HNAT 737 技术问题说明

提示单编号	撰写	校对	批准/日期
TIP737-2020-28-003	符方洲	赵斌	曾晶/2020.5.8

标题 油箱盖板封严脱出的处理

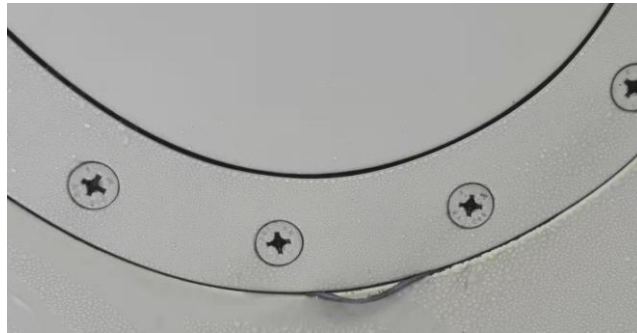
机队中偶尔有反应油箱盖板封严有脱出，无漏油的情况。针对此类情况，实际脱出的是金属封严，主要起防止潮气入侵的作用，不起密封作用，可以剪掉后放行。由于手册内缺乏明确文件支持，特补充厂家的相关说明。

The protruding material appears to be the silicon edge of a fuel access door gasket. Boeing confirms that other operators have reported protruding gaskets in the past. The silicon edging acts as a moisture barrier keeping moisture out of the fuel tank and the fuel tank access panel nut domes. This silicon strip does affect the operational characteristics of the mesh gasket. An improperly seated gasket or one with the silicon removed could allow moisture access between the clamp ring, the wing skin, and the door. This moisture could cause cracks in the fuel access door nut domes. For this reason, Boeing does not recommend Hainan Airlines (HNA) to trim off the protruding material of fuel access door gaskets. However, Boeing finds it acceptable, when gasket replacement is not feasible, to clip back the protruding material and defer the gasket replacement provided the following requirements are met:

- There is no fuel leak
- Ensure to not pull additional material away from the gasket
- Retorque all fasteners common to the affected access panel per AMM
- Replace the gasket at the next available maintenance opportunity.

此材料用于防止潮气进入油箱盖板 NUT DOME，不建议修剪此材料，但是可以暂不更换，只要满足以下条件：

-
- 1.无燃油泄漏；
 - 2.确保没从封圈上拉出其他材料；
 - 3.依据 AMM 重新磅紧受影响盖板的紧固件；
 - 4 在下一个维修时机更换此封圈。
